Dodatok č. 3

SÚHRN ZMENOVÝCH LISTOV - REKAPITULÁCIA „Obslúžime aj anglického kráľa- škola, ktorá teóriu s praxou spája (SOŠ OaS Trenčín)“

Dielo: „Obslúžime aj anglického kráľa- škola, ktorá teóriu s praxou spája (SOŠ OaS Trenčín)“
práce. Miesto realizácie diela — Hviezdoslavova 5, 911 01 Trenčín

2.1 Schodiská — obslužné schodisko nemá dodržanú minimálnu šírku schodiskového ramena — rozpor s čl. 19 STN 73 4130. Priechodná šírka schodiskového ramena musí byť násobkom 550 mm (1 100 mm). (STA)

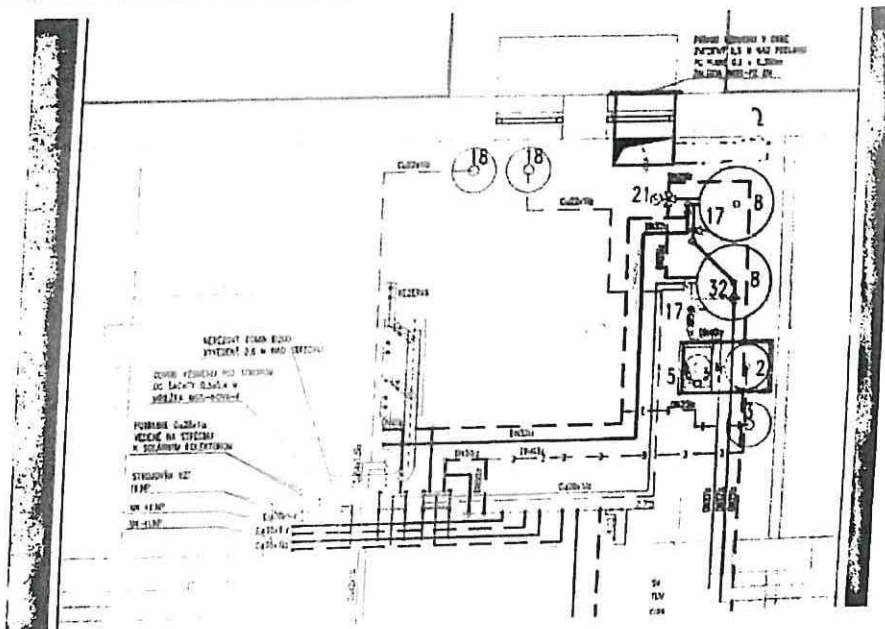
Priestorové podmienky obslužného schodiska sú veľmi stiesnené, a prevádzkovaný. Priechodná šírka obslužného schodiska je 1,5 násobkom 550mm – teda 900mm a viac na všetkých jeho ramenách. Na ramene zostupujúcom s 01.pp do 02.pp toto platí za podmienky zahrnutia šírky madla do Priechodnej šírky čo STN734130 pripúšťa – nevylučuje vid. obr.6 čl. 20. Úniková šírka 900mm bola overená aj prepočtom potrebnej minimálnej šírky únikovej cesty v PD časť Požiarna ochrana spracovanej autorizovaným špecialistom Požiarnej ochrany. Rovnako je potrebné pripomenúť, že funkčné ani kapacitné usporiadanie objektu a prevádzok nie je Stavbou upravované. Objekt bol riadne skolaudovaný a užívaný.

Jestvujúci stav priechodnej šírky GP považuje za nie optimálny, hraničný a bez rezervy, no pri stotožnení sa účastníkov kolaudačného konania s vyššie uvedeným čl.20 (zasahovanie madiel do Priechodnej šírky) akceptovateľný. S týmto stavom bol vlastník objektu v čase spracovania PD oboznámený a diskutovaná bola úprava zábradlia. Nakoniec nebola úprava schodiskových ramien a ani zábradlia obslužného schodiska predmetom zadania a úpravy s tým že konštrukcie boli ponechané ako pôvodné.

Riziko nestotožnenia sa účastníkov kolaudácie s vyššie uvedeným stavom GP pripúšťa. Rovnako potvrdzuje, že na schodisku je možné vykonať dávnejšie diskutované úpravy tak aby došlo k istému i keď nie zásadnému zlepšeniu situácie únikových šírkových pomerov. Vďaka úprave

zábradlia idúceho do O2.pp a úprave madiel by bolo možné vyhnúť sa potrebe aplikovať nejednoznačným článkom čl. 20 (zasahovanie madiel do Priechodnej šírky ramena). GP zároveň skonštatuje, že s ohľadom na skutočnú celkovú šírku schodiskového priestoru sa napriek úprave navrhovanej úprave nepodarí dosiahnuť stav korektný Priechodnej šírky ramien dvoch plnohodnotných únikových pruhov $2 \times 550 \text{ mm} = 1100 \text{ mm}$ napísaný TI.

Touto úpravou by však došlo jednak k zníženiu rizika zamietnutia kolaudácie Stavby, no by priniesla zvýšenie bezpečnosti evakuácie osôb. S toho dôvodu GP jednoznačne odporúča realizovať tieto úpravy

Náročnosť tejto s predbežného návrhu obnáša predpokladom 700 kg čiernej ocele a 29bm madiel (nerez). Grafický návrh tejto úpravy zábradlí vid. Príloha č.1

ZL 25 vonkajšia kanalizácia

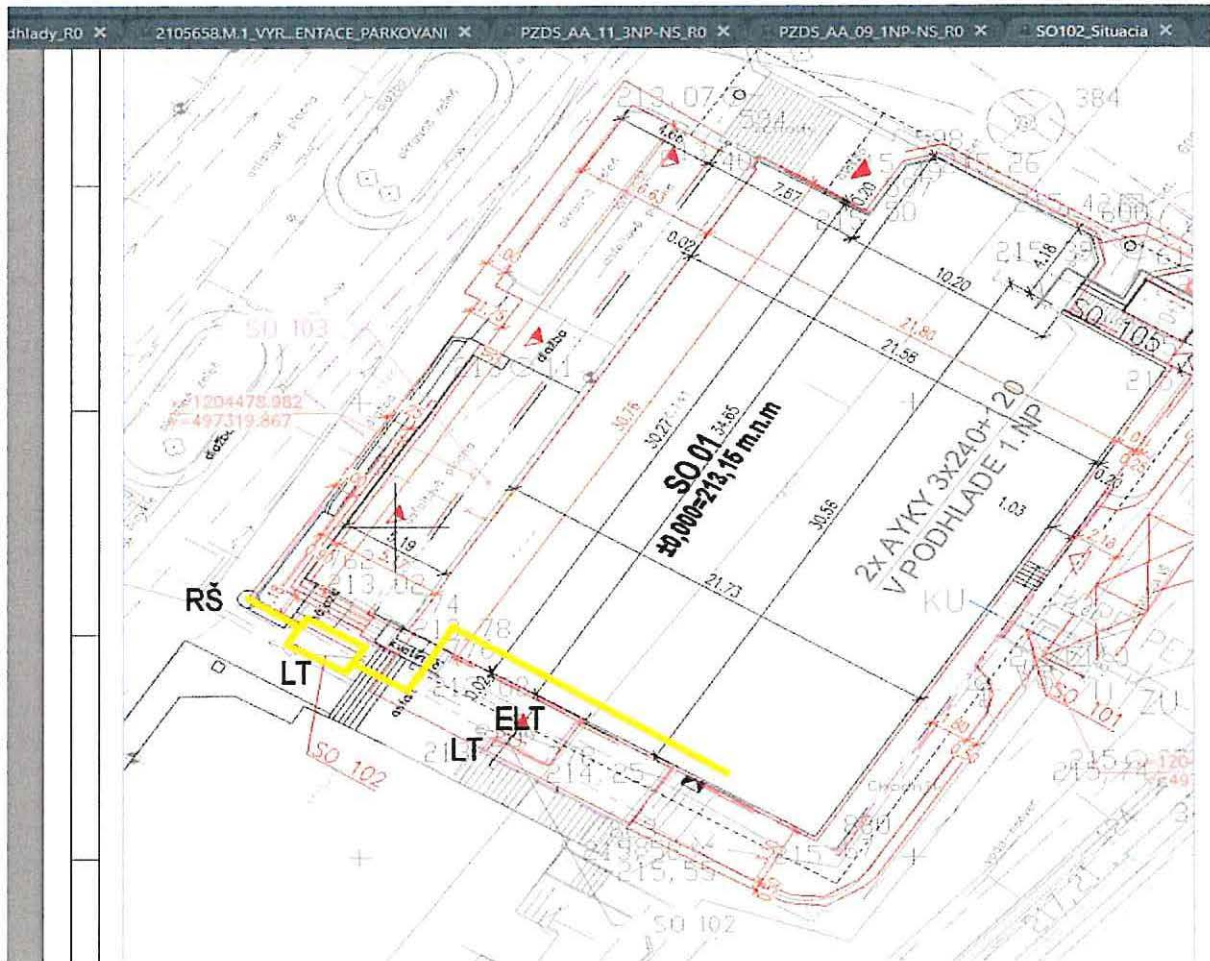
Podľa projektovej dokumentácie sme mali vymeniť iba lapač tukov, avšak po zrealizovaní kamerových skúšok sa zistilo, že jestv. kanalizačné potrubie nie je v stave umožňujúcom jeho použitie vykazuje trhliny nadmerné sadnutie a poruchy tesnosti. Celú prípojku bude potrebné zrealizovať novú.
